Referencia: Expediente No. NC2020/0016688
Asunto: Solicitud de patente para: "TURBINA DE FLUJO CRUZADO CON
ÁLABES AJUSTABLES"
Solicitante: INSTITUTO TECNOLOGICO METROPOLITANO
Fecha de solicitud: 30 de diciembre de 2020

RESPUESTA A PRIMER EXAMEN DE PATENTABILIDAD

Fig. 2 de la presente invención.

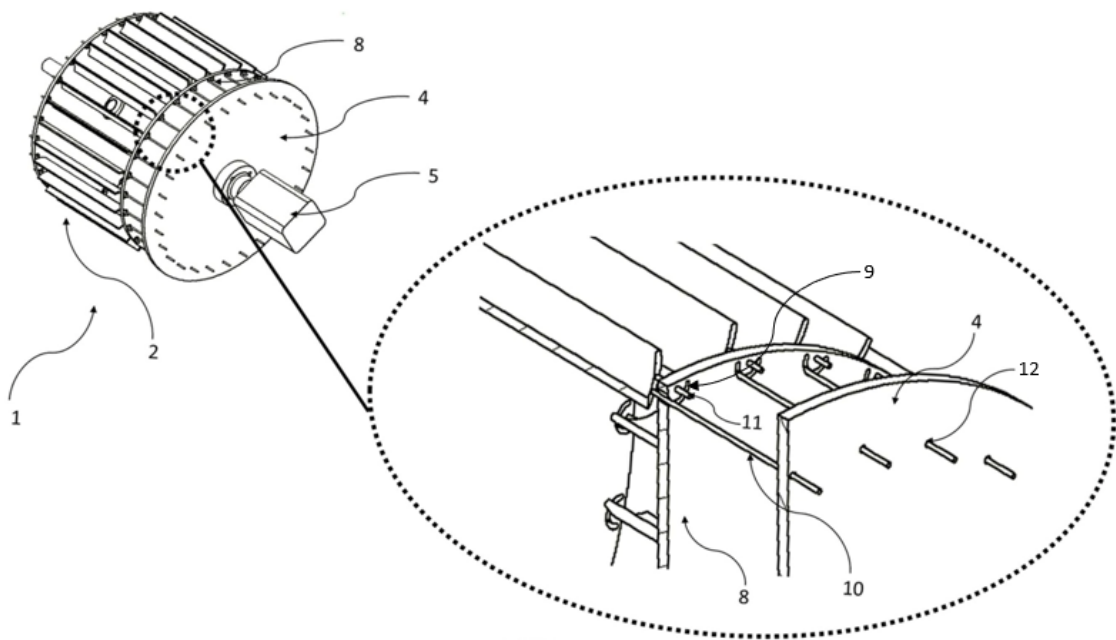
Adicionalmente, aportó una Figura 2 modificada, en la cual las perforaciones pasantes (9) fueron indicadas correctamente de acuerdo con lo divulgado en el Capítulo Descriptivo, en donde se establece que dichas perforaciones se encuentran en el segundo elemento de soporte (8) (Pág. 4, líneas 17 a 26) y además se incluyó un nuevo número de referencia (12) correspondiente a las perforaciones presentes en el primer elemento de soporte. De

acuerdo con lo anterior, en el Capítulo Descriptivo Modificado se incluyó la característica de que *“los vástagos guía (10) del sistema de accionamiento (3) se conectan a los álabes (2) y a las perforaciones (12) del primer elemento de soporte (4)”*, tal como se puede observar en el detalle de la Figura 2.

Dicho segundo elemento de soporte (8) se puede apreciar en la Fig. 2, en donde se observa que el elemento de soporte se encuentra proximal y paralelo al primer elemento de soporte (4) y además se observa que los vástagos de soporte (11) conectan los álabes (2) con el segundo elemento de soporte (8).

En contraste a lo divulgado por D1, la Reivindicación 1 de la presente invención reclama que el sistema de accionamiento (3) comprende un segundo elemento de soporte (8) proximal y paralelo al primer elemento de soporte (4). Además, en la Fig. 2 de la presente invención se puede observar que las perforaciones pasantes (9) del segundo elemento de soporte (8) son ranuras de diferente geometría que permiten a los vástagos guía (10) moverse de acuerdo con esa geometría permitiendo que los álabes (2) pueda rotar sobre los vástagos de soporte (11), tal como se encuentra divulgado en la página 4, líneas 23 a 26 de la presente invención.

De acuerdo con lo anterior, lo que define el giro de los álabes de la presente invención son los vástagos guía (10) al desplazarse dentro de las perforaciones pasantes (9) del segundo elemento de soporte (8), a diferencia de D1, en donde el giro de los álabes es definido por la pieza de enlace 1108 que está acoplada a la mitad de un cojinete de giro de disco offset 1110.

De acuerdo con lo anterior, D1 no divulga que el sistema de accionamiento (3) comprende un segundo elemento de soporte (8) proximal y paralelo al primer elemento de soporte (4) como el reclamado en la presente invención.

Fig. 12B de D1

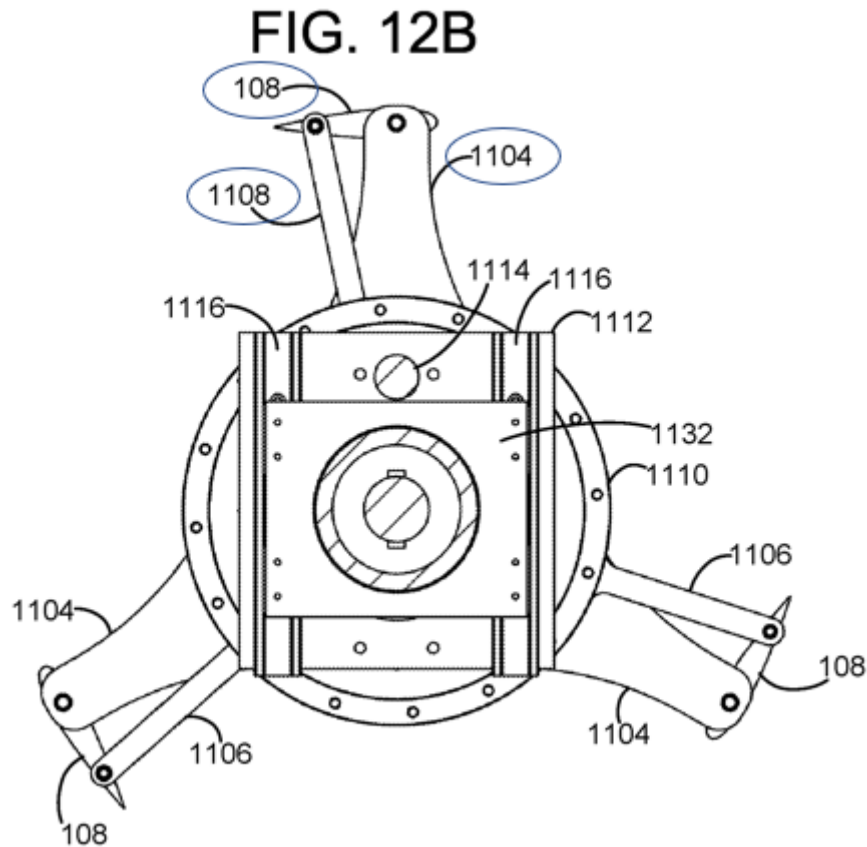
Además, D1 divulga en su Fig. 12B unos soportes 1104 que tienen un orificio pasante donde pivotan los alabes 108 y una pieza de enlace 1108 la cual permite variar el ángulo de inclinación de los álabes 108.

Adicionalmente, D1 divulga que la pieza de enlace 1108 está acoplada a la mitad de un cojinete de giro de disco offset 1110, que gira alrededor del eje principal 106 a medida que gira la turbina de flujo cruzado 102 (Para. [0064]).
